# Designänderung des Staubschutzdeckels

## Artikelersetzung RIU 566283.H195 in 566283.01.H195

Hersteller: DAF

Radlager  
 Art.-Nr. alt: 566283.H195  
 Art.-Nr. neu: 566283.01.H195

Bild 1: Das Design des Staubschutzdeckels wurde geändert

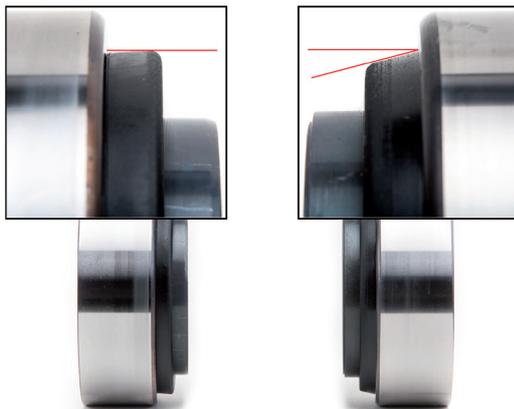
Beim Einpressen des Radlagers (Repair Insert Unit - RIU) mit der Artikelnummer 566283.H195 konnte es bei einigen Radnaben vorkommen, dass sich der Staubschutzdeckel verspannt. Im ungünstigsten Fall wurde dadurch das Lager blockiert, so dass sich die Radnabe nicht bzw. schwer drehen ließ.

Durch die technische Modifikation hat sich die Artikelnummer von 566283.H195 in 566283.01.H195 geändert.

Aus diesem Grund wurde ein geänderter Staubschutzdeckel entwickelt (siehe Bild 1).

An beiden Radnaben wurden mit dem neuen Radlager Vermessungen und Einbauversuche erfolgreich durchgeführt.
